IZVJEŠTAJ O NACRTU

IZMJENA I DOPUNA DRŽAVNE STUDIJE LOKACIJE

„DIO SEKTORA 27 I SEKTOR 28“, OPŠTINA TIVAT

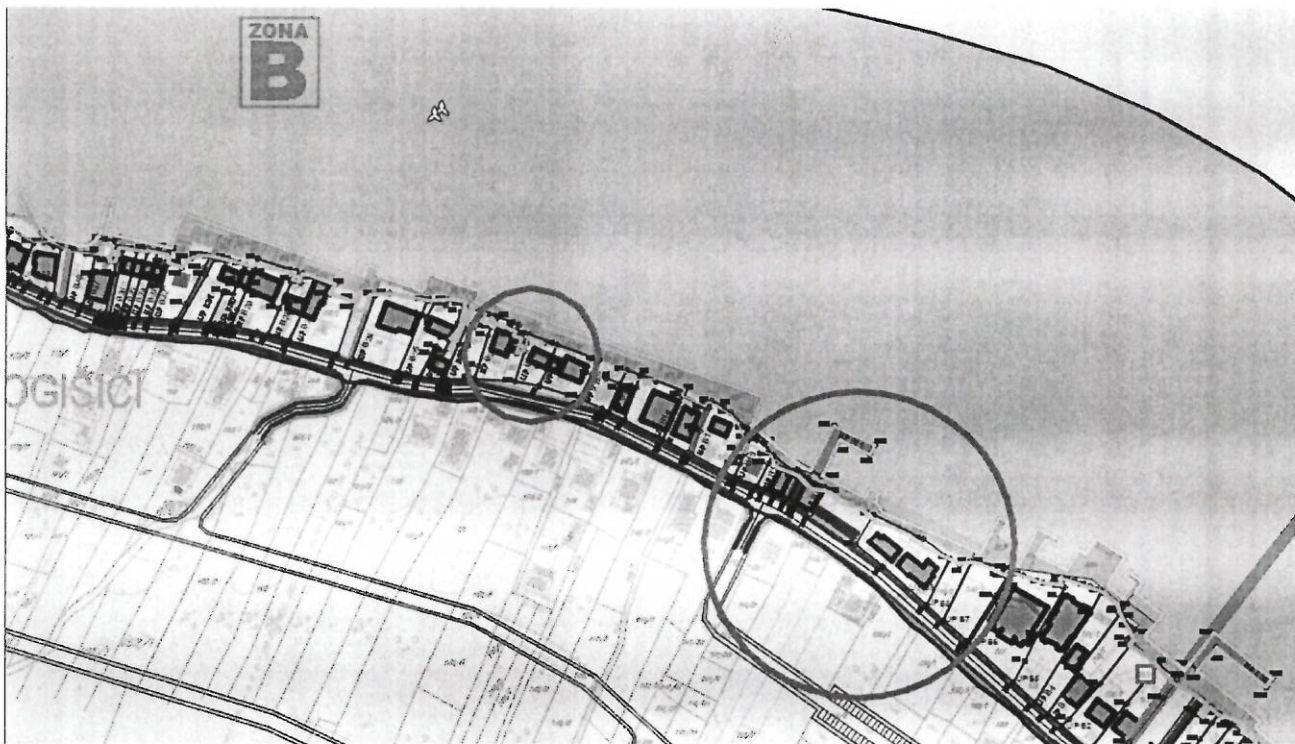
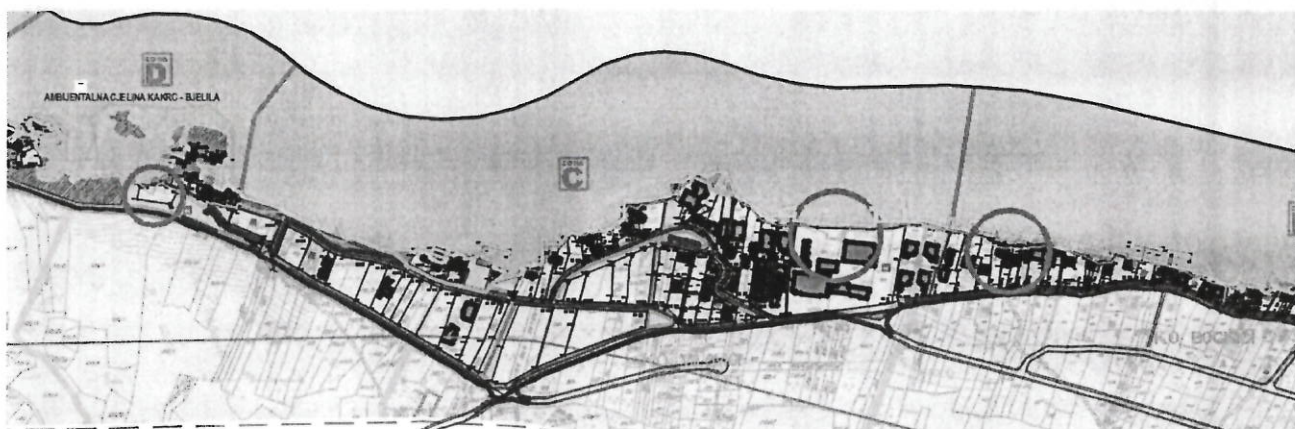
-Kako se vidi iz grafičkog dijela Plana i odgovora na primjedbe iz Koncepta Plana obrađivač plana se nije opredjelio za obalnu liniju iz PPPNOPCG nego za rješenje iz Idejnog projekta Lungo mare na osnovu kojeg je Opština Tivat izradila i Elaborat parcelacije.

Pošto na određenim lokacijama ipak nije ispoštovano projektovano rješenje iz Idejnog projekta Lungo mare i Opština će morati raditi novi Elaborat parcelacije, **potrebno je dati obrazloženje, odnosno opravdanost zašto je došlo do odstupanja.**

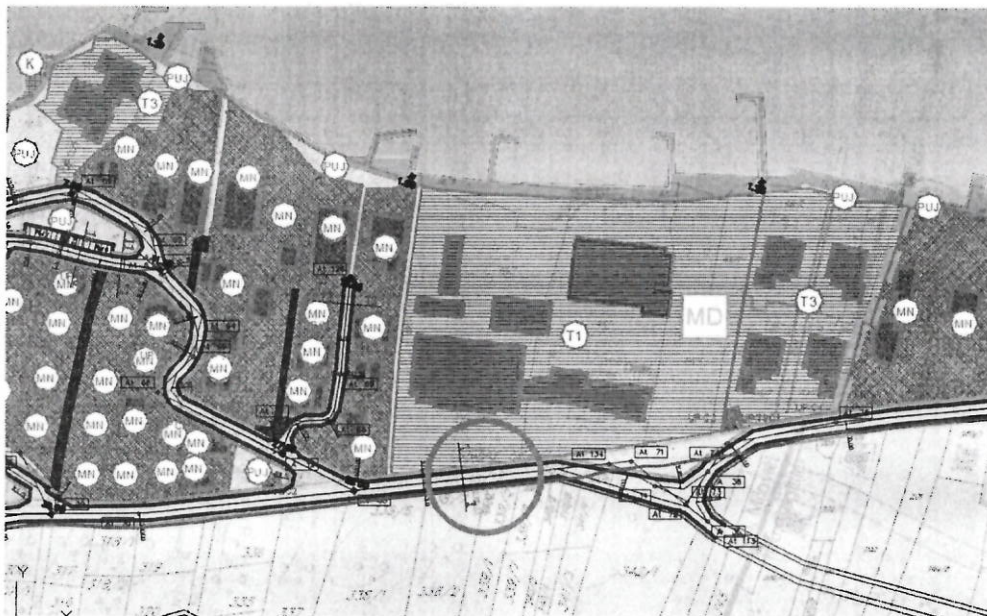
- Za izgradnju **javnog prolaza ispod lokalnog, nekategorisanog puta Tivat-Radovići** k.p.664/1 KO Milovići, koji je u DSL-u obilježen presjekom 1-1, izdata je građevinska dozvola broj 0903-360 up171/17 od 20.09.2017.godine, pa je isti **potrebno ucertati**, posebno jer se na taj način ostvaruje bezbjedna pješačka veza između svih turističkih sadržaja, kao i svih drugih korisnika u prostoru ispod i iznad puta.
